ACTIVA 1000/256

système de détection incendie

ADDITIF AU MANUEL D'INSTALLATION MI A300003

RÉVISION DU : 01/03/2002
DOCUMENT : AD A300012
ÉDITION : 0001

1 RACCORDEMENT DE PARAFOUDRE (OPTION)

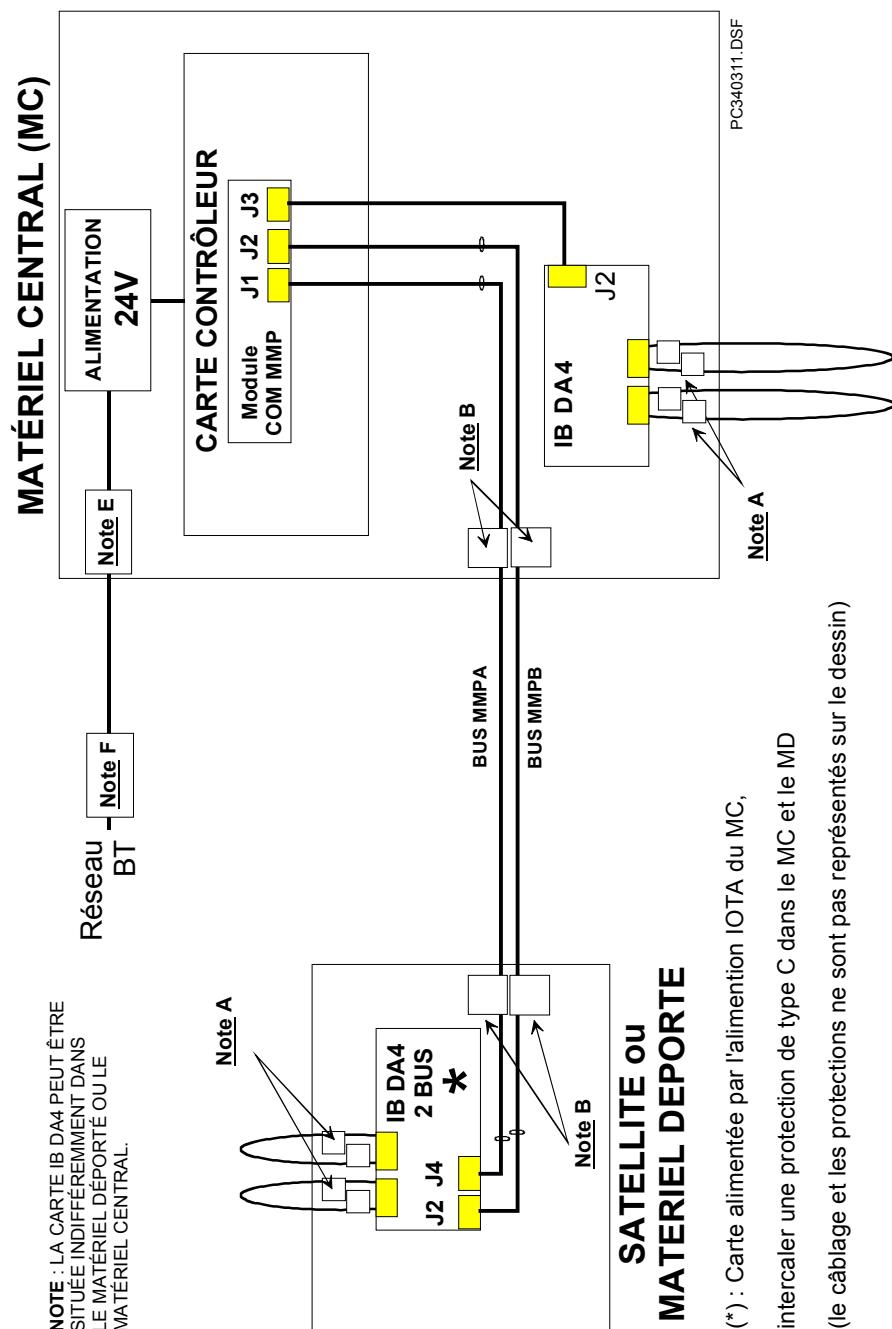
Il est possible d'insérer des modules parafoudre afin d'assurer la protection des liaisons électriques entre les différents organes contre les risques de surtension dus à la foudre.

Les liaisons susceptibles d'être protégées sont les suivantes :

- Les Lignes Principales de détection incendie rebouclées au départ des cartes IB DA4 et IB DA4 2 BUS
- La liaison (communication) entre la carte COM MMP et la(es) carte(s) IB DA4 2 BUS (présente dans le satellite IB DA4 2 BUS et/ou dans le matériel déporté)
- La liaison (alimentation) entre la carte COM MMP et la(es) carte(s) IB DA4 2 BUS (présente dans le satellite IB DA4 2 BUS et/ou dans le matériel déporté)
- L'entrée du secteur au niveau du matériel central et du matériel déporté (si il existe)

1.2 ACTIVA 256

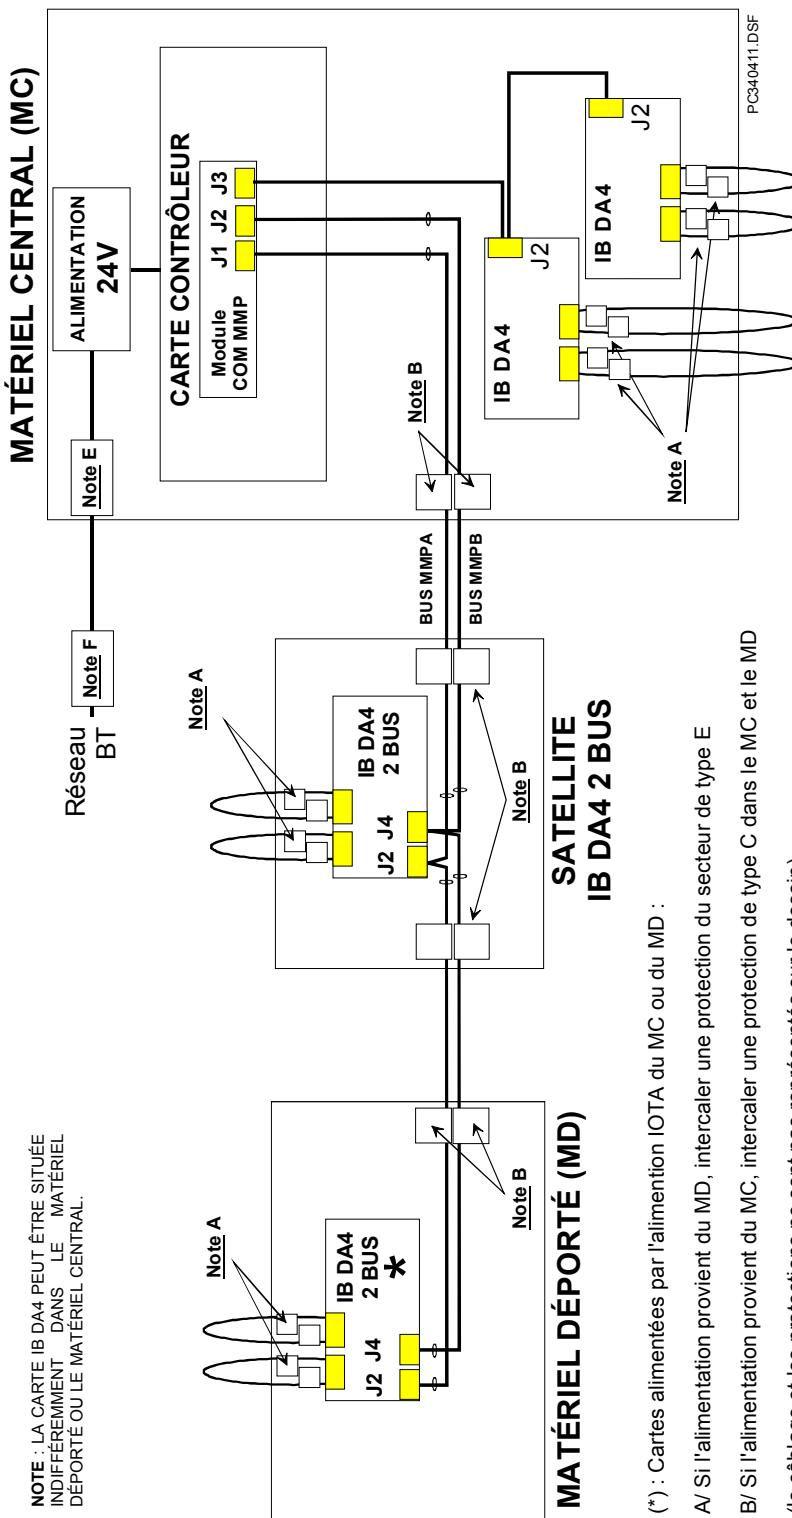
(**) : Attention : Le parafoudre entraîne une réduction de 9% de la longueur totale du câble.
